泊発電所3号炉 技術的能力 比較表

赤字: 設備、運用又は体制の相違（設計方針の相違）
青字: 記載箇所又は記載内容の相違（記載方針の相違）
緑字: 記載表現、設備名称の相違（実質的な相違なし）

1.4 原子炉冷却材圧力バウンダリ低圧時に発電用原子炉を冷却するための手順等

図7 スプレイ水及びRCS破断水の原子炉下部キャビティへの流入経路(断面図)

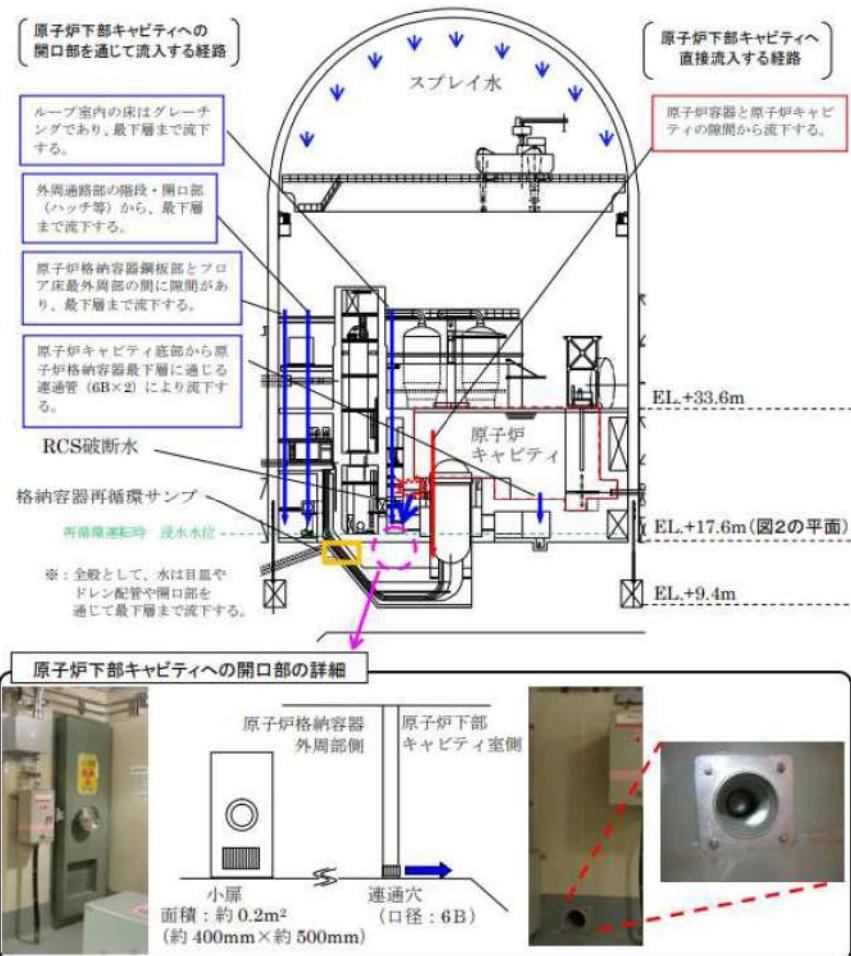
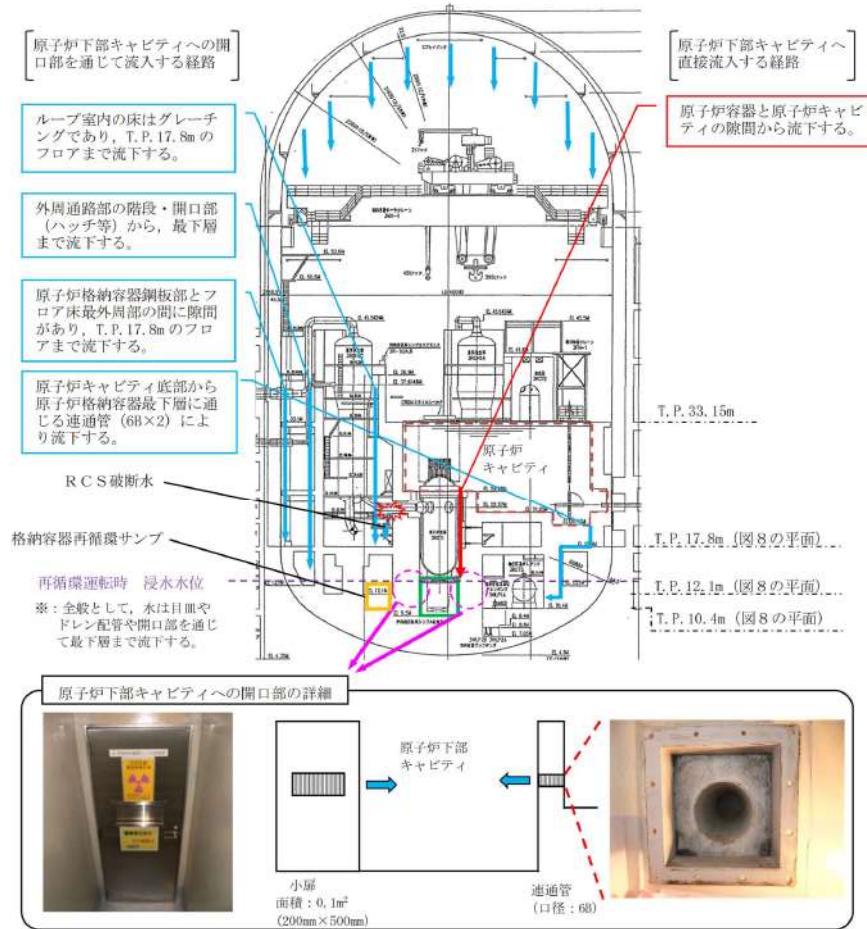
設計方針の相違

図9 原子炉格納容器内断面図

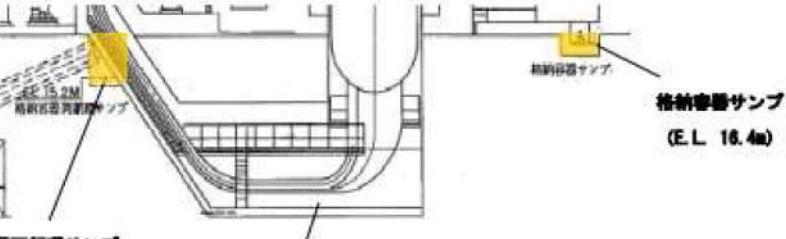
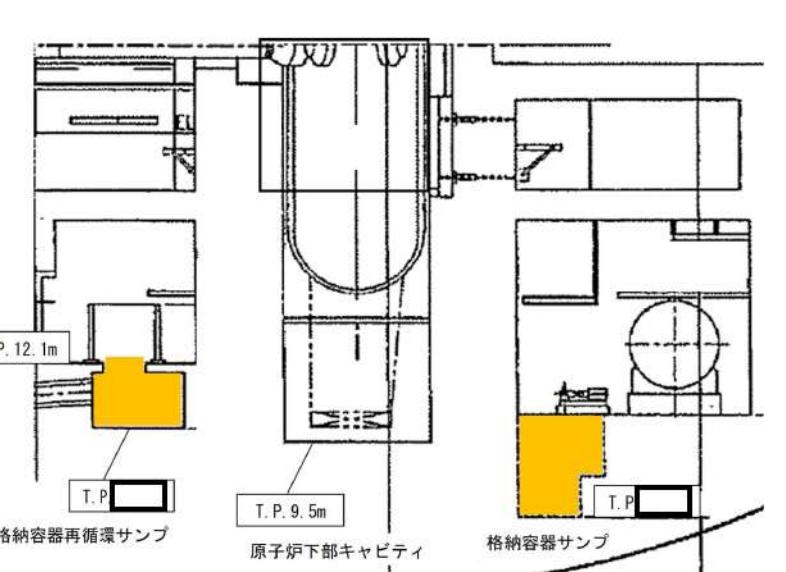
大飯発電所3／4号炉	泊発電所3号炉	相違理由															
 <table border="1" data-bbox="112 508 988 666"> <tr> <th></th> <th>3号機</th> <th>4号機</th> </tr> <tr> <td>格納容器再循環サンプ容量 (2基合計)</td> <td></td> <td></td> </tr> <tr> <td>格納容器サンプ容量</td> <td></td> <td></td> </tr> </table>		3号機	4号機	格納容器再循環サンプ容量 (2基合計)			格納容器サンプ容量			 <table border="1" data-bbox="1078 730 1549 889"> <tr> <th></th> <th>3号機</th> </tr> <tr> <td>格納容器再循環サンプ容量 (2基合計)</td> <td></td> </tr> <tr> <td>格納容器サンプ容量</td> <td></td> </tr> </table>		3号機	格納容器再循環サンプ容量 (2基合計)		格納容器サンプ容量		設計方針の相違
	3号機	4号機															
格納容器再循環サンプ容量 (2基合計)																	
格納容器サンプ容量																	
	3号機																
格納容器再循環サンプ容量 (2基合計)																	
格納容器サンプ容量

図10 原子炉下部キャビティまでの流入経路断面概要図

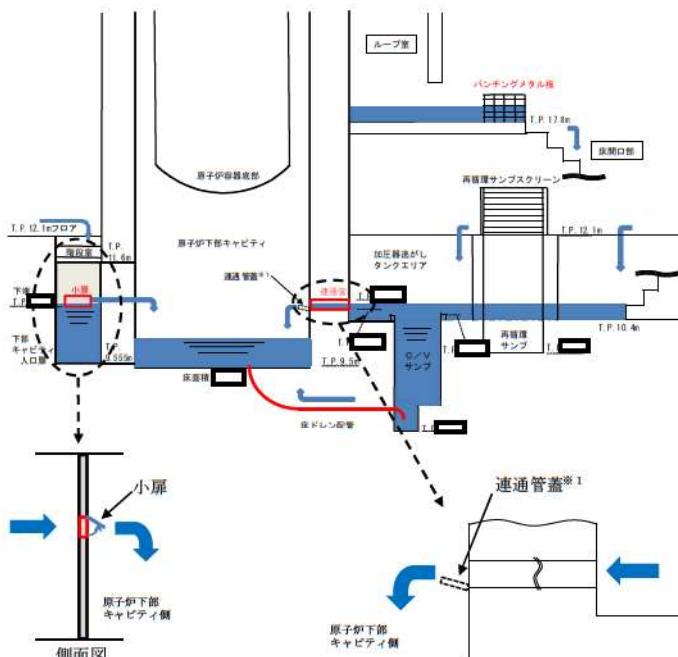
記載方針の相違

- ・泊3号炉は小扉が、最下層フロア床レベルと同等の高さにある連通管とは同じ高さとなるため同時に流入する。

設計方針の相違

図13 連通管設置状況

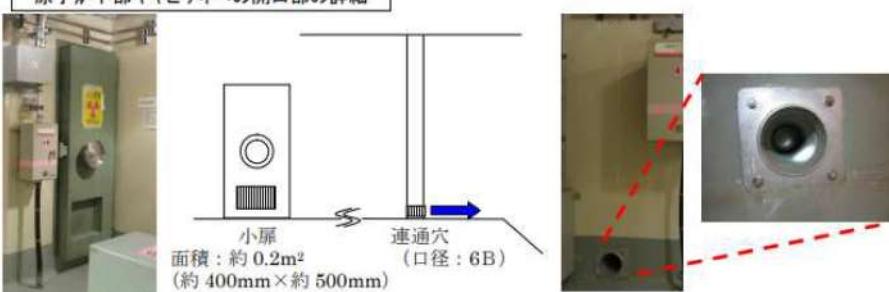
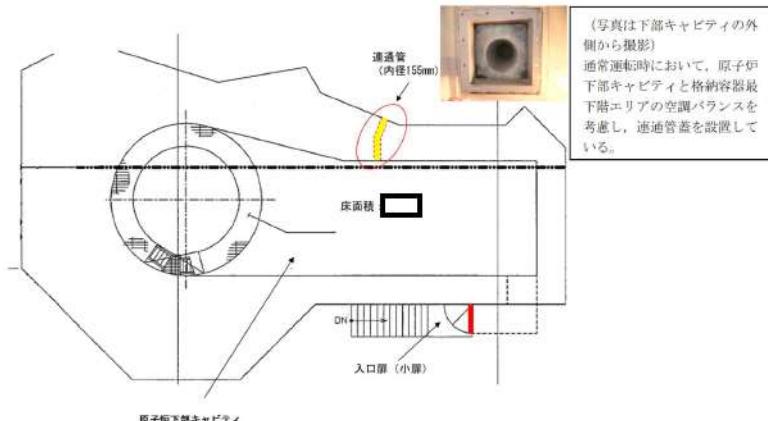
設計方針の相違

- 泊3号炉は連通管と異なる方向の表と同じ高さに連通管よりも大きい開口部を持つ小扉を設置することで多重性及び多様性を持つ設計としている。

設計方針の相違

- 泊3号炉では、最下層フロアの水位上昇を待たずとも連通管とほぼ同じレベルにある小扉から格納容器スプレイ水が流入することで、多重性を確保した設計としている。

図1 原子炉下部キャビティまでの流入経路断面概要図

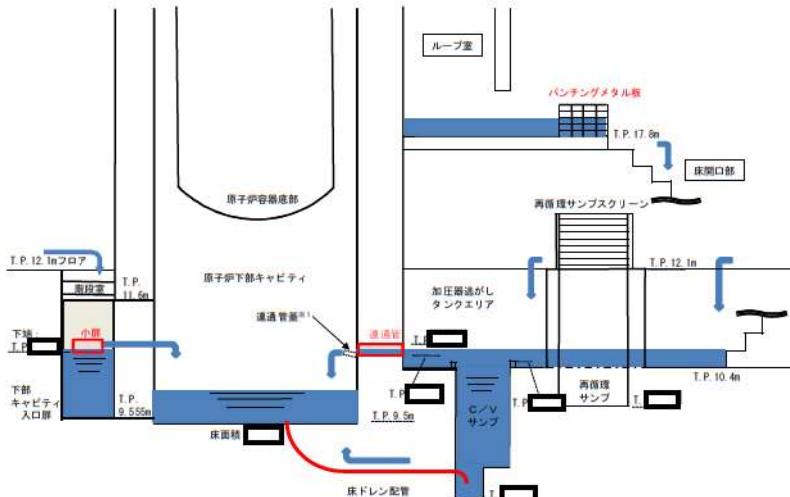
記載方針の相違
 ・泊3号炉は小扉が、連通管と同じ高さとなるため同時に流入する。

記載方針の相違
 ・泊では大船における2重の連通穴と同等の多重性を確保するため、連通管と小扉を使用する。
設計方針の相違
